版本升級通知

FL1E 型 智慧型應用控制器 & WindLGC

茲因 FL1E 型 智慧型應用控制器基本模組和應用軟體 WindLGC 的規格變更，因此進行版本升級，特此通知。

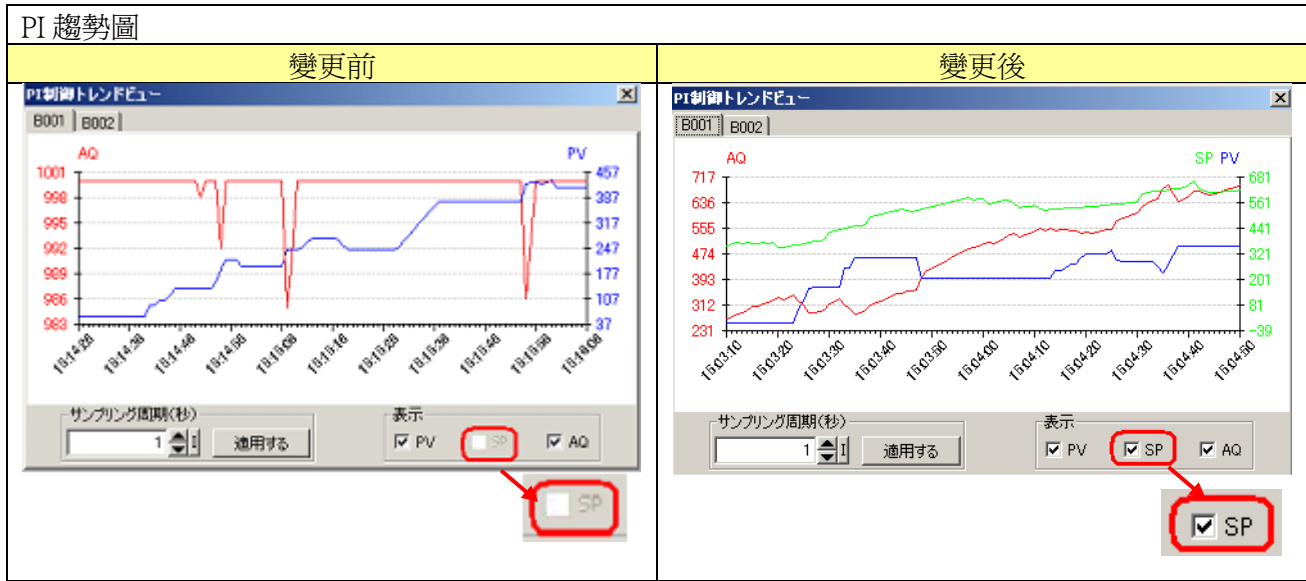
FL1E-H12SND追加時鐘機能。

由於此一變更，FL1E-H12SND的性能規格隨之變更。

性能規格	變更前	變更後
製品版本	版本2、3、4	版本5
時鐘的備份時間(25°C)	- (因為沒有時鐘機能，不可備份)	80小時(Typ.) (無安裝電池盒時) 2年間(Typ.) (安裝電池盒時)
時鐘精準度	-	± 2秒 / 日(Typ.) ± 5秒 / 日(Max.)
追加使用的Function block	-	週間計時開關 年間計時開關
對應WindLGC	版本6.1.5、6.1.12、6.1.14、6.1.16 (版本6.1.16中收錄的安裝手冊是收錄關於FL1E-H12SND(版本5)的內容。)
